NH-660/2019

საკითხი: სკრინინგის ანგარიშის წარდგენა
Subject: Submission of Screening Report

ნენსკრა ჰესის მშენებლობის და ექსპლუატაციის პროექტში
შეტანილი ცვლილებები

სკრინინგის ანგარიში

ნახაზი 3.6.1. ნენსკრას კაშხლის 2015 და 2017 წლების პროექტებით გათვალისწინებული ადგილების ურთიერთ განლაგების სქემა (წითელი ფერით აღნიშნულია 2017 წლის ვარიანტი)

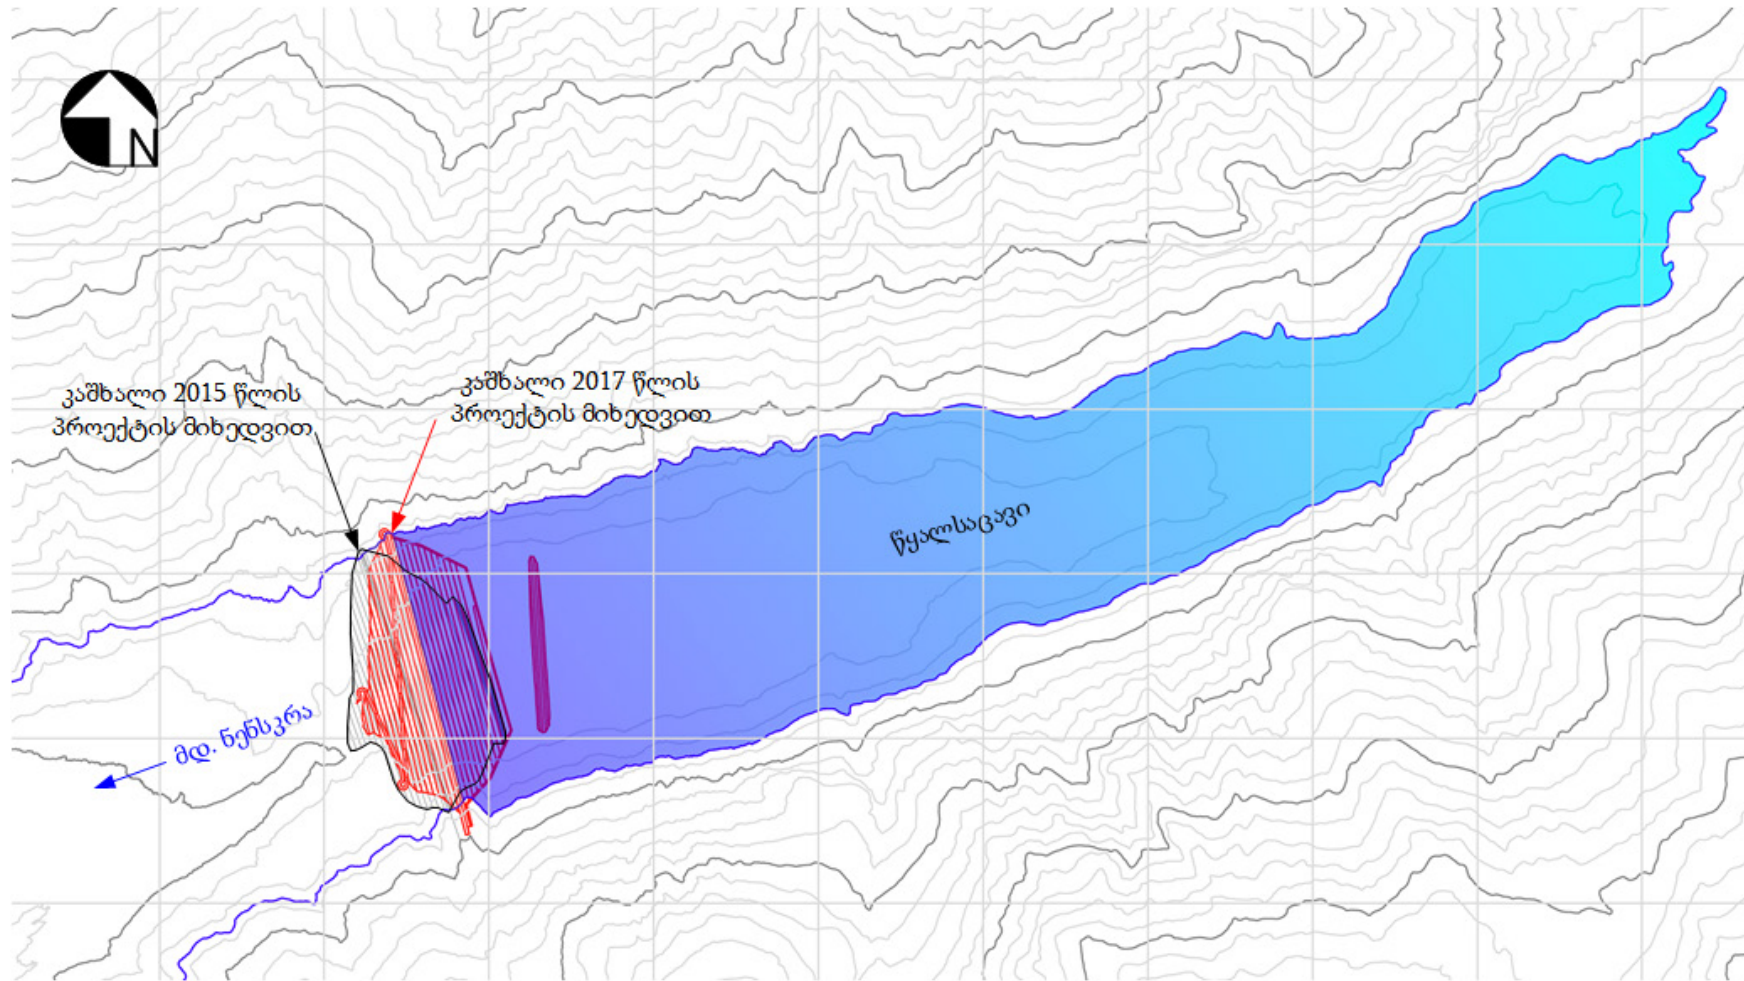
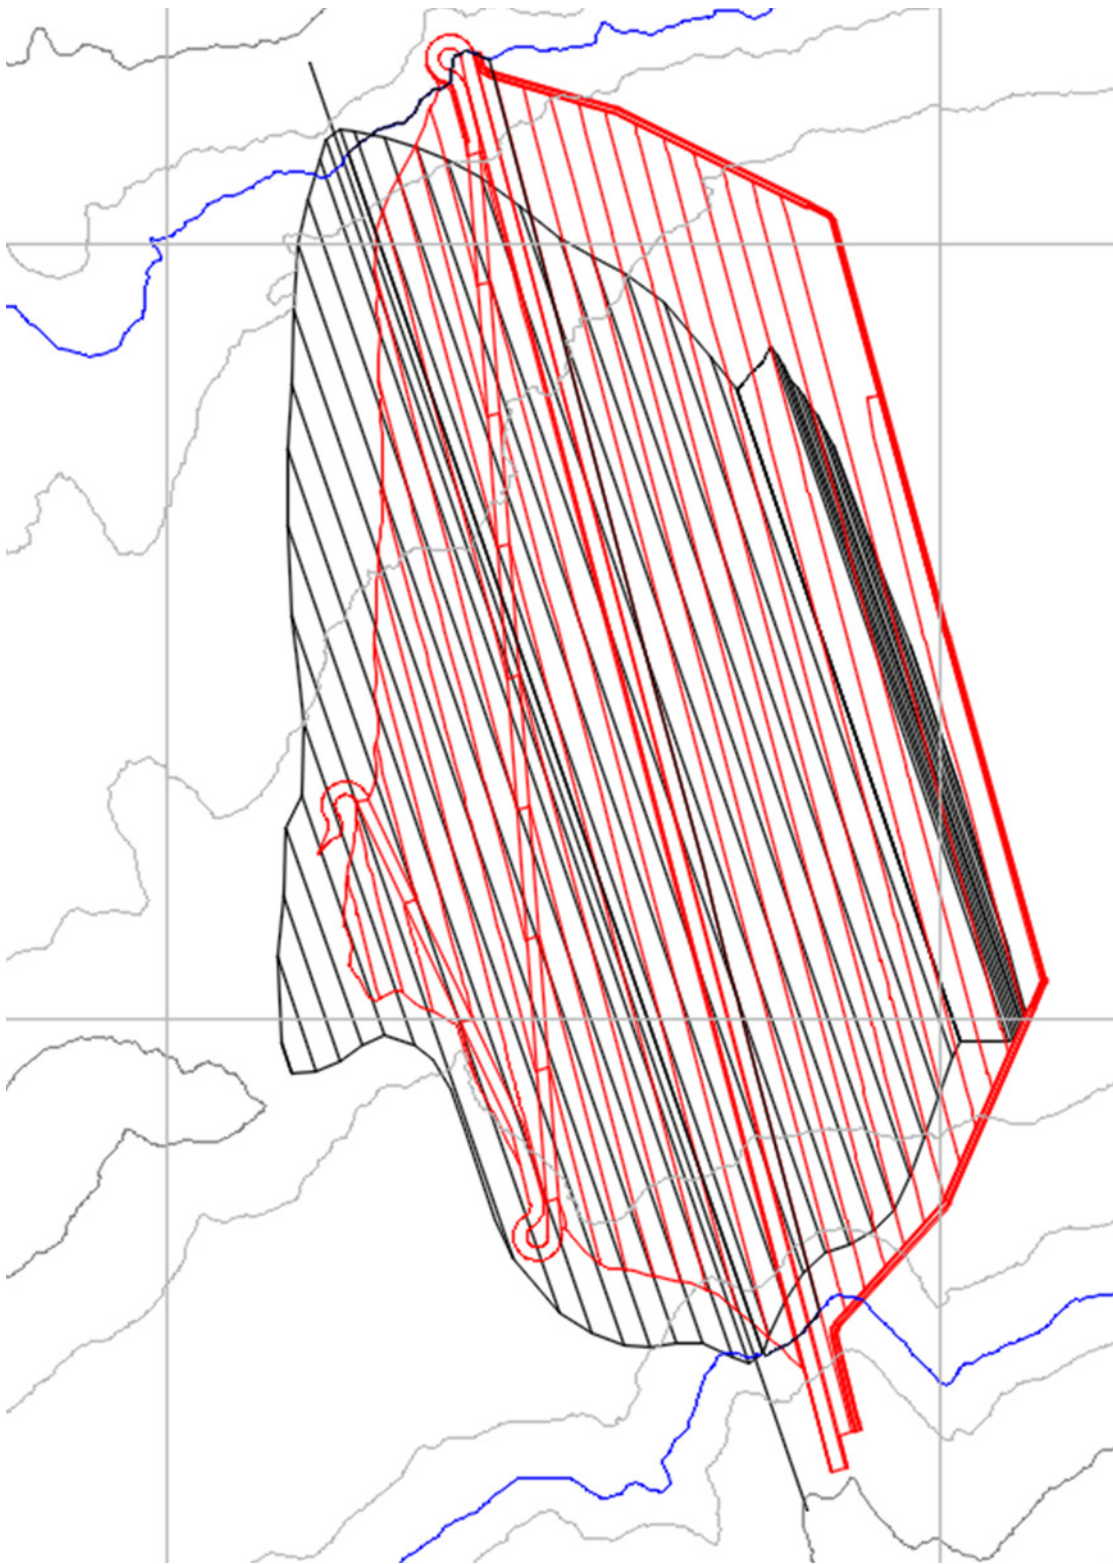
- კაშხლის ღერძის ცვლილება - მარჯვენა ბურჯი გადაადგილება 100 მ-ით ზედა ბიეფის მიმართულებით, ხოლო მარცხენა ბურჯი 50 მ-ით ზედა ბიეფის მიმართულებით;
- კაშხლის სიმაღლის ცვლილება-ნენსკრას კაშხლის სიმაღლე 135 მ-დან შემცირდა 125 მ-მდე და შესაბამისად შემცირდა წყალსაცავის სარკის ზედაპირის ფართობი 3.0 კმ²-დან, 2.7 კმ²-მდე;
